Suite au dépôt du dossier de demande d'autorisation environnementale concernant le système de production d'eau potable de Toultreincq à Gourin le 21 mai 2021, la MRAE a rendu son avis délibéré en date du 14 septembre 2021.

Le présent mémoire en réponse du maître d'ouvrage en réponse en la MRAE sera joint au dossier lors de son passage en enquête publique.

Le présent document constitue la réponse à la MRAE, suite aux quatre recommandations présentées dans son avis :

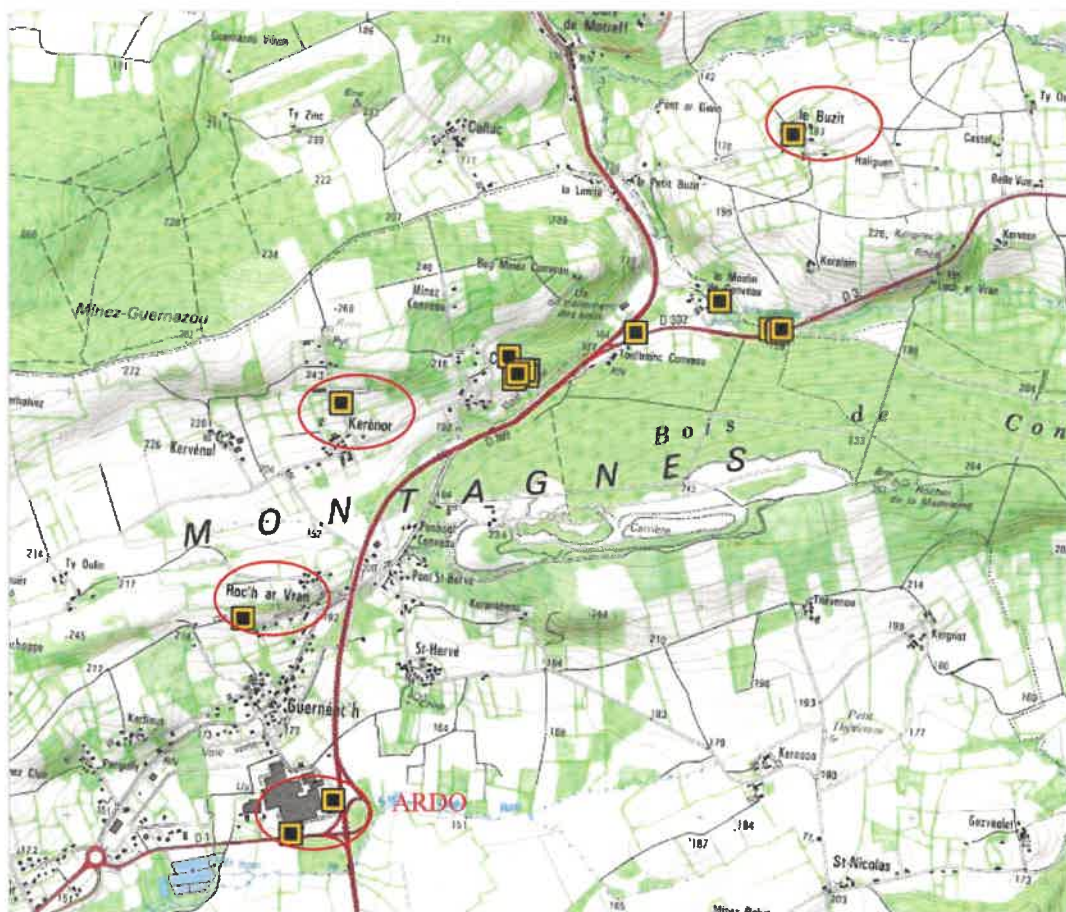
Les éléments de l'étude d'impact ne permettent pas d'affirmer que la continuité écologique et la qualité des habitats naturels aquatiques en aval de la prise d'eau sur l'Ellé seront assurées à un niveau suffisant après mise en œuvre du projet.

Le diagnostic de franchissabilité piscicole des seuils des prises d'eau de surface est donné au paragraphe 5.2.5.2 de la Pièce 4 du dossier d'enquête.

Comme le précise le paragraphe 5.2.5.2.2 de cette Pièce 4, Eau du Mobihan confirme les points suivants :

- Une étude de faisabilité des aménagements possibles du seuil de Pont Saint Yves a été réalisée par Fishpass en 2019 afin d'améliorer la franchissabilité piscicole de cet ouvrage par les truites en toute période (difficultés de franchissement actuelles pour les truites en cas d'étiage sévère et tardif uniquement).
- La franchissabilité du seuil de Pont Saint Yves sera améliorée en fonction de l'obtention de l'autorisation du prélèvement à Pont Saint Yves. Un arasement total ou partiel du seuil dans l'Ellé est envisageable et fera l'objet d'un dossier de déclaration Loi sur l'Eau ultérieur.
